**MINISTERIO DE AMBIENTE
DIRECCION REGIONAL DE COCLÉ
EVALUACIÓN DE IMPACTO AMBIENTAL
INFORME DE REVISION DE CONTENIDOS MINIMOS DE ESTUDIO DE
IMPACTO AMBIENTAL**

DRCC-IT-ADM-0238-18

FECHA: 10 DE JULIO DE 2018.
PROYECTO: RESIDENCIAL TERRA DE MONTES
PROMOTOR: TERRA DE MONTES, S.A.
CONSULTORES: DIGNO ESPINOSA (IAR-037-98) Y DIOMEDES VARGAS (IAR-050-98)
LOCALIZACIÓN: MIRAFLORES, CORREGIMIENTO Y DISTRITO DE PENONOMÉ, PROVINCIA DE COCLÉ.

DRCC-1073-18

Verificación de Coordenadas

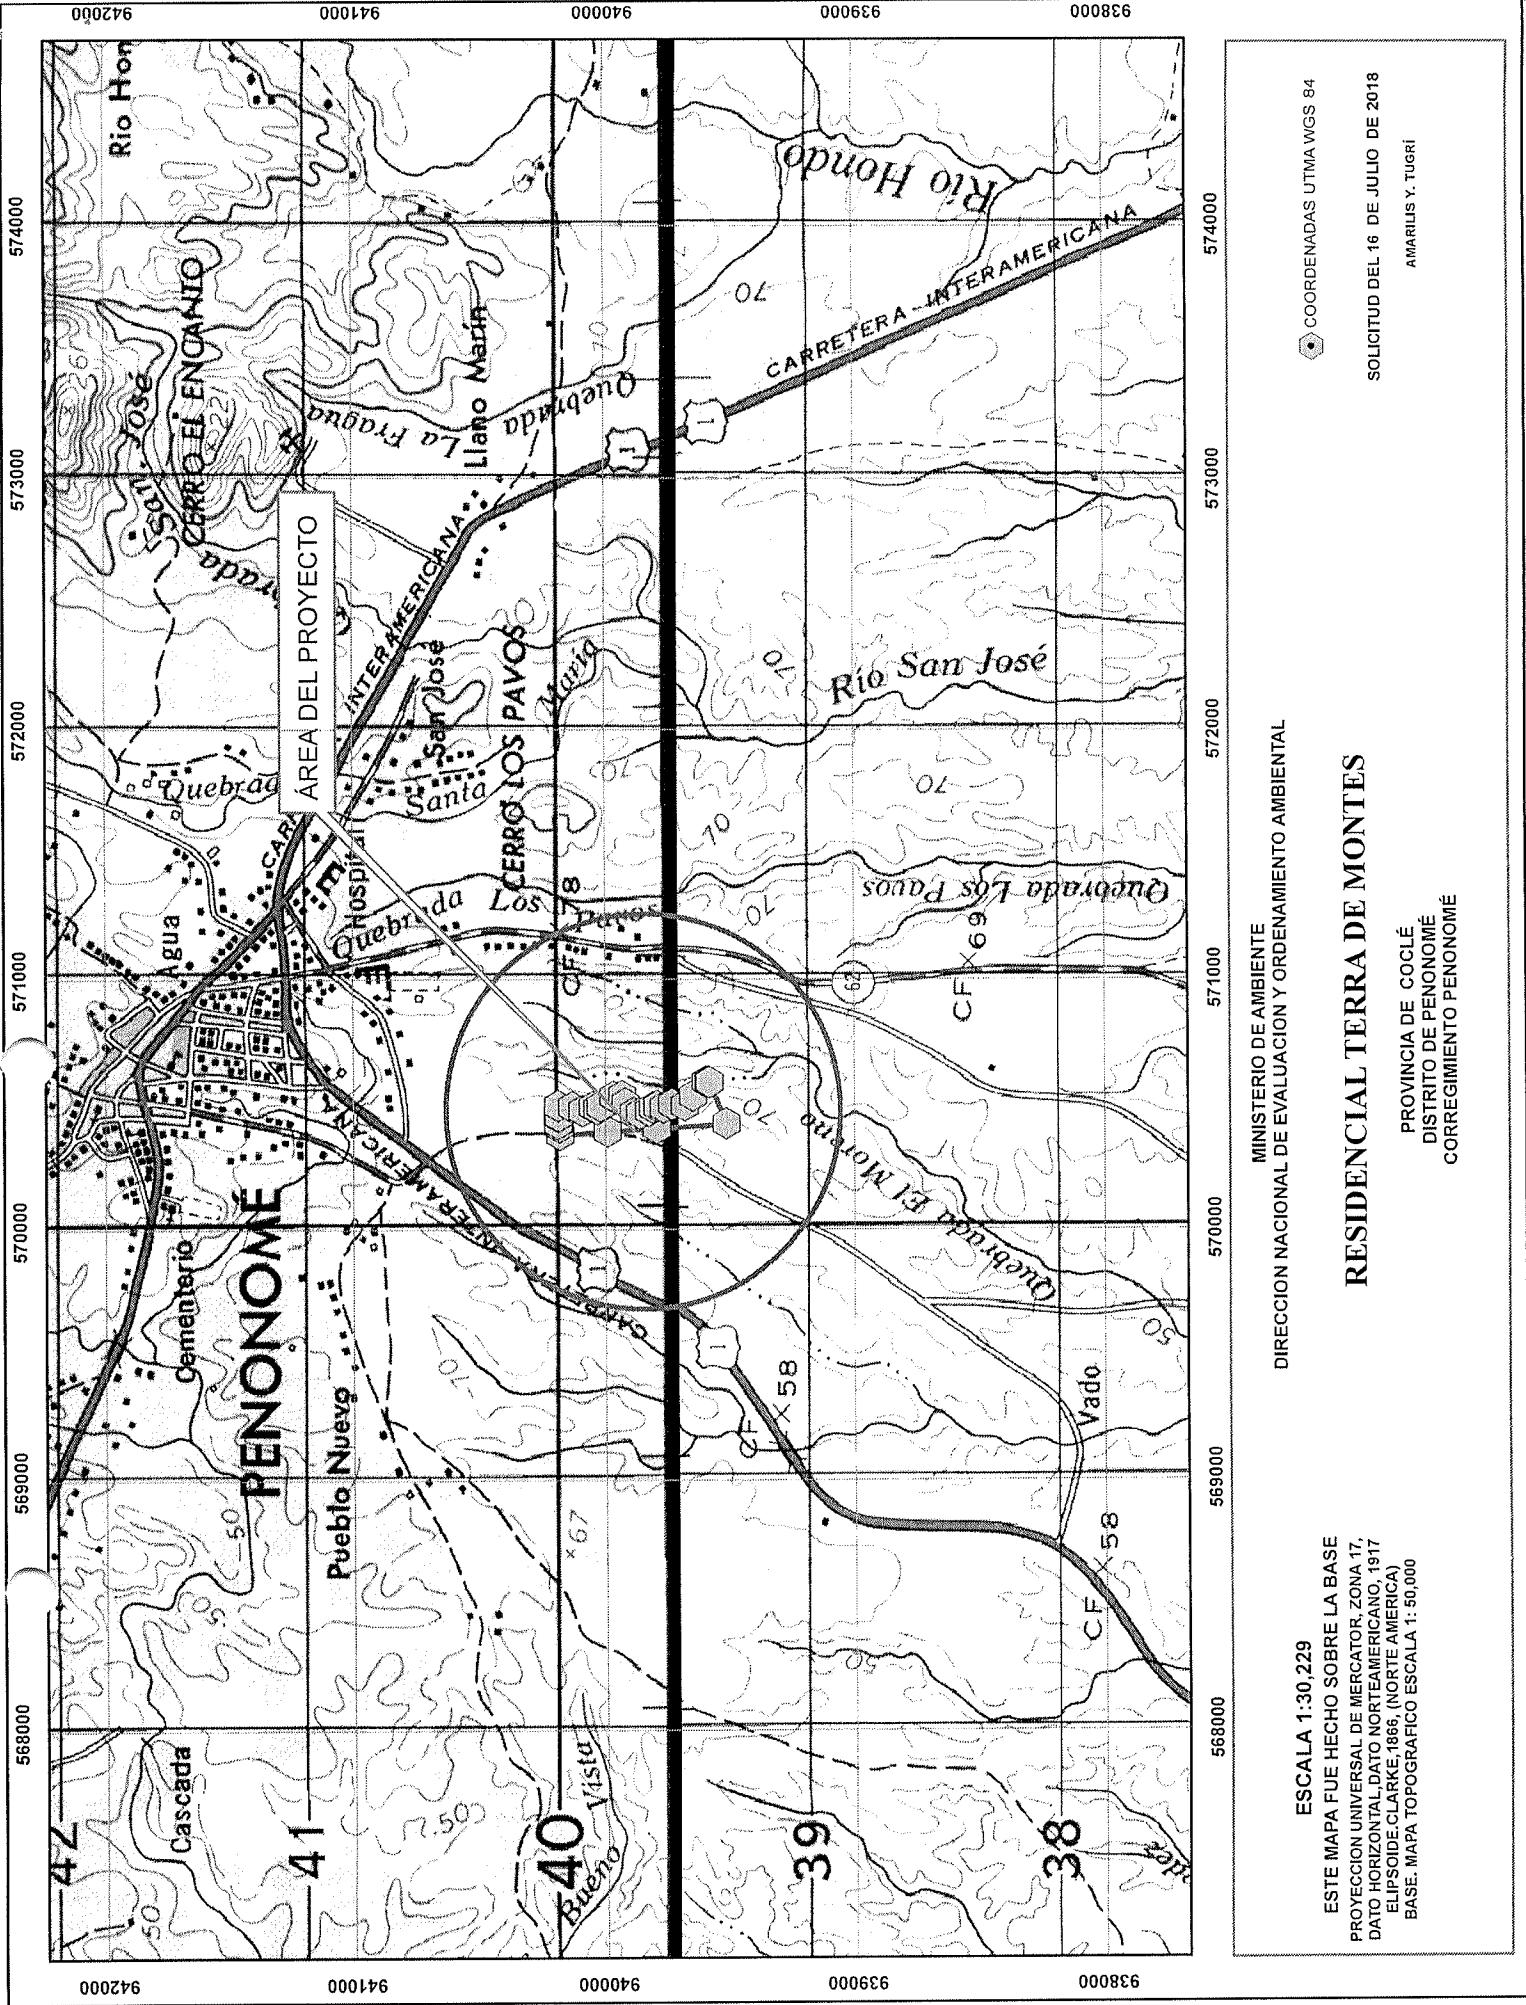
COORDENADAS UTM WGS84
AREA APROXIMADA DEL POLIGONO ES DE 6 ha + 79885 m², HAGO LA
ACLARACIÓN QUE EL PUNTO 15 (570497 E; 929996 N), QUEDA TOTALMENTE
FUERA DEL ÁREA PROPORCIONADA, SE DEBE TOMAR EN CUENTA ESO.
LAS COORDENADAS SE LOCALIZAN FUERA DE AREA PROTEGIDA

Se observa el polígono realizado en la inspección guiada por la promotora.

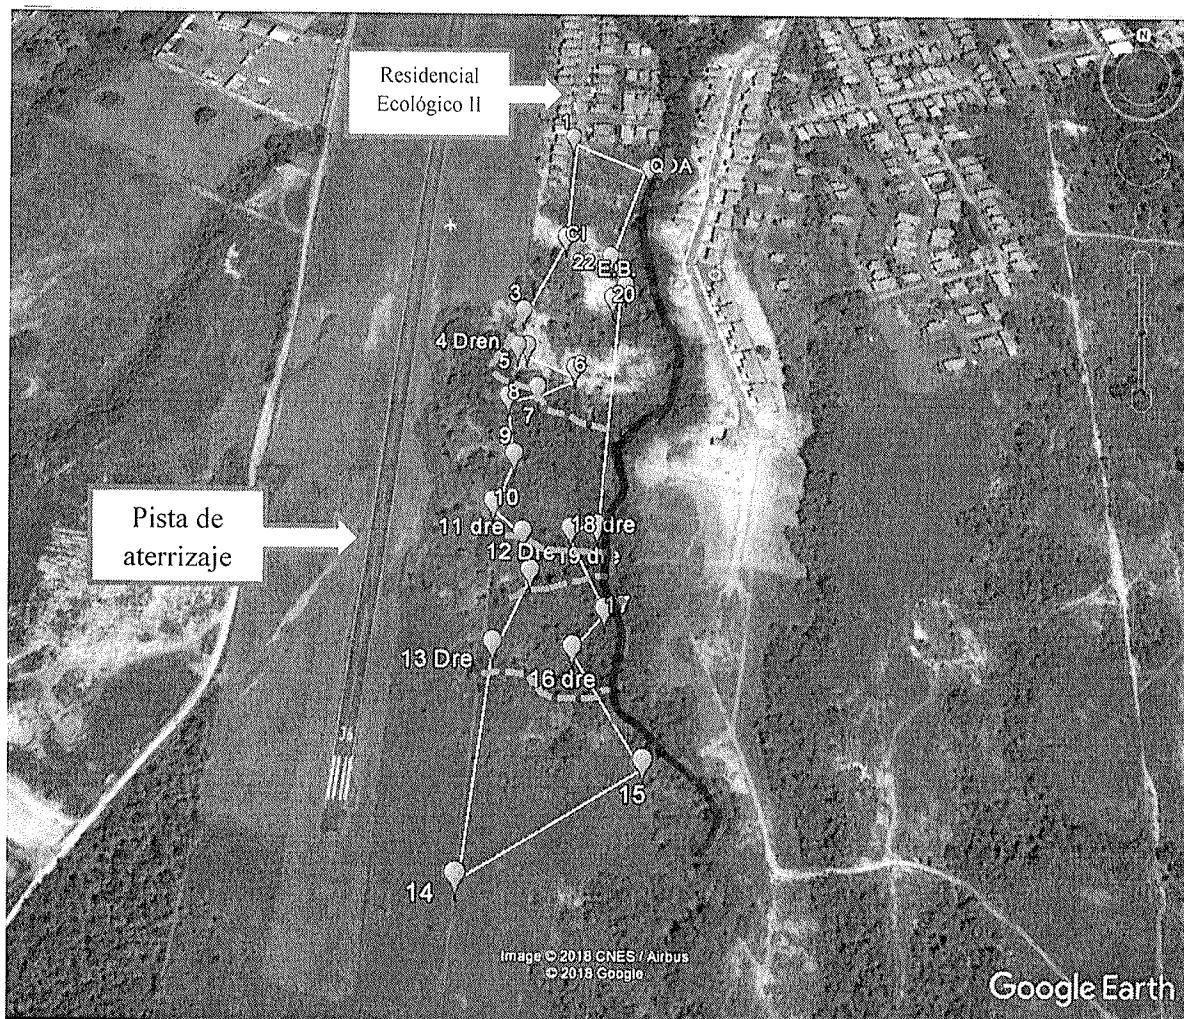
- Lo observado en campo, concuerda con la descripción de la línea base presentada en el EsIA, del proyecto categoría I, denominado: **RESIDENCIAL TERRA DE MONTES**.
- Se corroboró que el proyecto si se ubica dentro del área señalada en el EsIA, pero se deben aclarar ciertos puntos entre ellas el polígono correcto del proyecto, las cuales deben ser aclaradas mediante una Adenda.
